VYPOŘÁDÁNÍ PŘIPOMÍNKOVÉHO ŘÍZENÍ

Vypořádání připomínek obcí a veřejnosti

K materiálu:

Zpráva o uplatňování Politiky územního rozvoje České republiky, ve znění Aktualizace č. 1

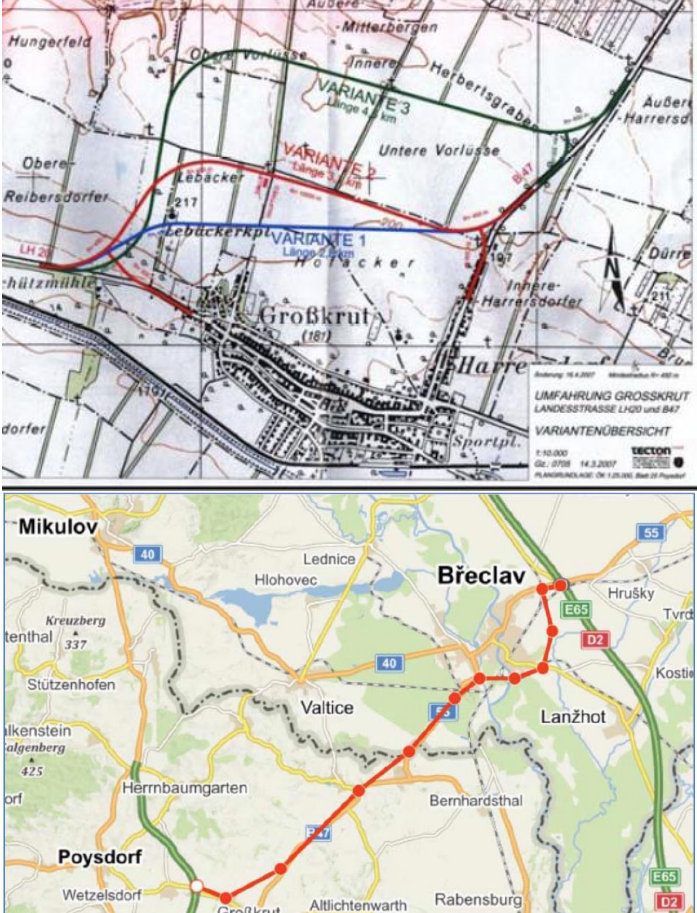
61.	Občané za ochranu kvality bydlení v Brně- Kníničkách, Rozdrojovi- cích a Jinačovicích, z.s.	<p>Navíc kumulace dopravních toků po dálnici D2 od Bratislavy a pod D52 od Mikulova připojené na D2 vede k naprosto neuvěřitelné kumulaci dopravy na úseku dálnice D2 uvnitř Brna, na městském úseku D2 po křižovatku D1 x D2. Očekávaná intenzita dopravy je zde při korektním započtení intenzity dopravy od Vídně cca 90 - 100 tis vozidel denně, tedy podobně jak vypadá katastrofická situace okolo nájezdu D1 do Prahy. Níže je model dopravních intenzit z podkladové studie k 3.ZÚR JMK, kde je uvedena intenzita 80 tis, a to při pouhých 11 tis. vozidel na hranici v Mikulově, což je chybný údaj (podle EIA na R52 i pro EIA na rakouskou A5) jsou zde intenzity významně vyšší.</p>	<p>Konstatování.</p>

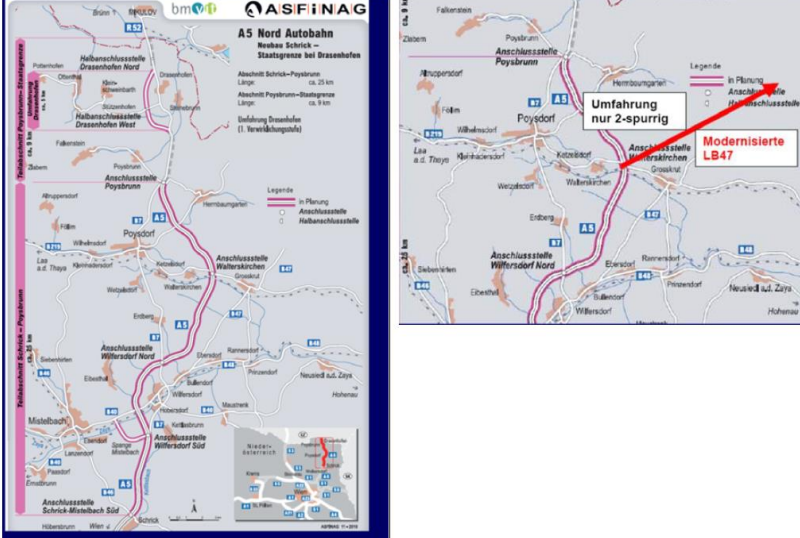
62.	Občané za ochranu kvality bydlení v Brně- Kníničkách, Rozdrojovi- cích a Jinačovicích, Z.S.	Jediné reálné řešení pro brněnskou aglomeraci je opuštění chybné koncepce prosazované JMK s koncentrací a zavlékáním dálkové tranzitní dopravy do brněnské aglomerace (viz 3. ZÚR v režimu kasační stížnosti u NSS) a změna na dopravní koncepci s odvedením dálkové dopravy na logické a nejkratší koridory vedené mimo Brno, a to historicky ověřené koridory Vídeň – Polsko (souběh se železnicí realizovanou přes 170 lety a nyní budovanou dálnicí D55) a Vídeň – Praha (v souběhu s kapacitní silnicí S8 dle PÚR).	Vysvětleno: Připomínka nesměřuje ke Zprávě o uplatňování PÚR ČR, ve znění Aktualizace č. 1, ale popisuje stav v ZÚR Jihomoravského kraje.

Č.	Obec Veřejnost	Připomínka	Vypořádání připomínky
		 <p>Odvedení maxima tranzitní dopravy z Brna a Brněnské aglomerace a plnohodnotné obchvaty všech obcí na trasách (Břeclav, Znojmo)</p> <p>Pouze takto lze docílit nápravy <u>nadlimitně</u> znečištěné oblasti jihu Brna a jihu Brněnské aglomerace.</p> <p>Protiprávní stav je kraj povinen řešit neprodleně.</p>

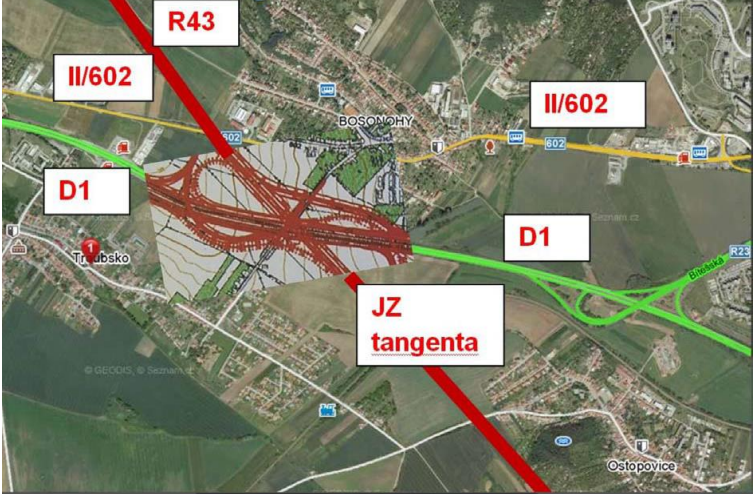
63.	Občané za ochranu kvality bydlení v Brně-Kníničkách, Rozdrojovicích a Jinačovicích, z.s.	<p>Současně je důležité zmínit, že v posledních týdnech došlo (jak ostatně informovala i média) k jednání o napojení z dálnice A5 a to na obchvat Břeclavi (tj. I/55, resp. D55). Výhodnost tohoto spojení dokládá i následující analýza vzdáleností pro trasy od MÚK Grosskrut na rakouské dálnici A5 a MÚK u Hulína na D1, a to pro trasy přes Mikulov a Brno nebo přes obchvat Břeclavi a po D55:</p> <div data-bbox="443 890 1285 1353">  <p>Trasa 136 km Plus zpoždění z průjezdu brněnskou aglomerací</p> <p>Po existující I/55 Trasa 122 km Po vybudování D55 bude zkráceno na cca 109 km.</p> </div>	Konstatování.
